Informações ao Prefeito sobre fiscalização de supostos problemas estruturais no Shopping Pátio Cianê.

RELATÓRIO DE VISTORIA

Esta vistoria tem por finalidade de emitir um parecer sobre as irregularidades observadas por usuários do Shopping Clane, em particular na região das escadas de acesso a garagem. As manifestações dos usuários vieram através de redes sociais.

Foto 01 – Observa-se o deslocamento da alvenaria de vedação acima do corrimão.

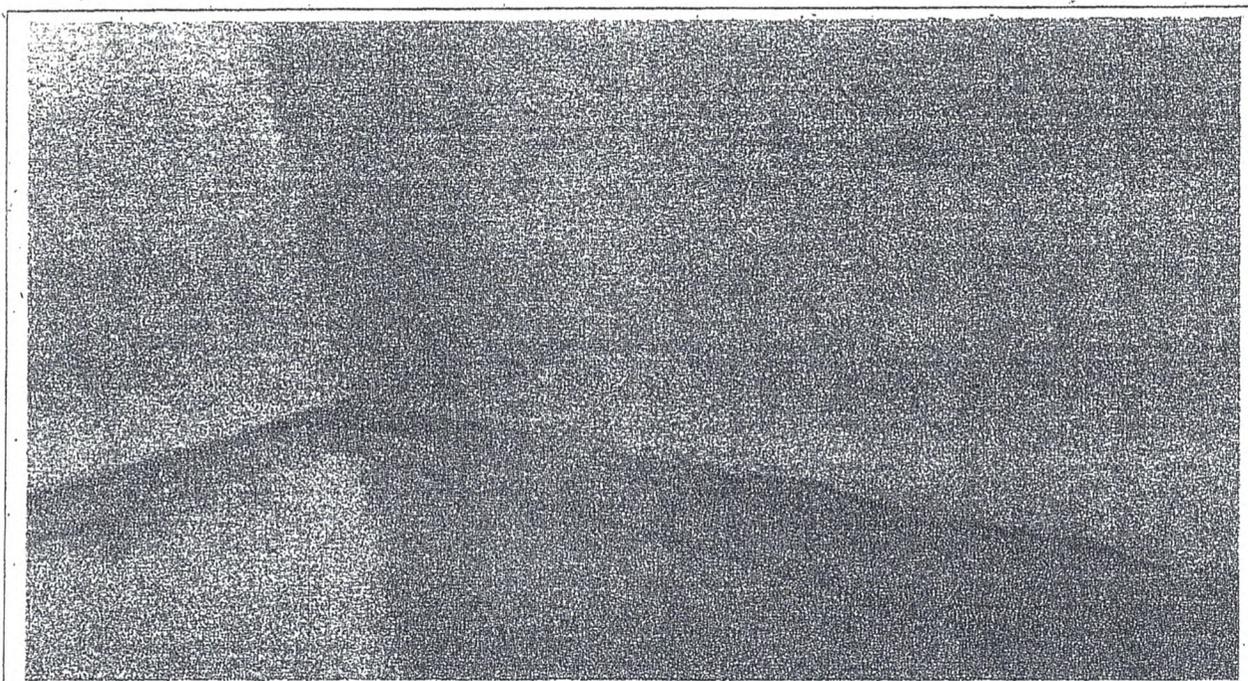
1. Observou-se fissuras **ORIGINADAS PELA MOVIMENTAÇÃO ESTRUTURAL**, característica do processo construtivo, concreto armado pré-moldado. Fissuras são provocadas pelo pequeno deslocamento entre a estrutura e as paredes de vedação sobre paredes apoiadas em vigas horizontais, que são as que mais aparecem aos usuários pois se localizam nas escadas de acesso às garagens;
2. Também foram observadas fissuras originadas pela dita movimentação estrutural, em ligações das paredes de vedação e colunas (pilares);
3. No piso do segundo SubSolo, o qual trata-se de concreto armado convencional lançado sobre solo compactado. Observou-se algumas fissuras de retração do material, já bastantes conhecidas pelo meio técnico e não oferecem nenhum desconforto, ou perigo ao usuário, exceto pelo visual.

Foto 03 – Fissuras observadas no piso devido a retração do material

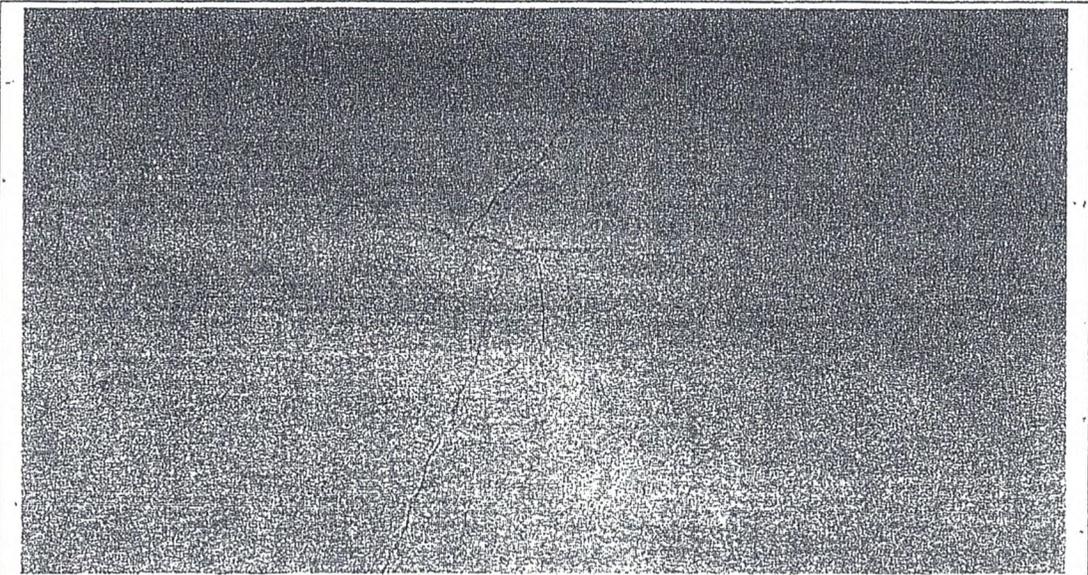
Trata-se de retrações que opcionalmente podem ser minimizadas (mas não eliminadas) tratando o processo executivo de maneira mais criteriosa.
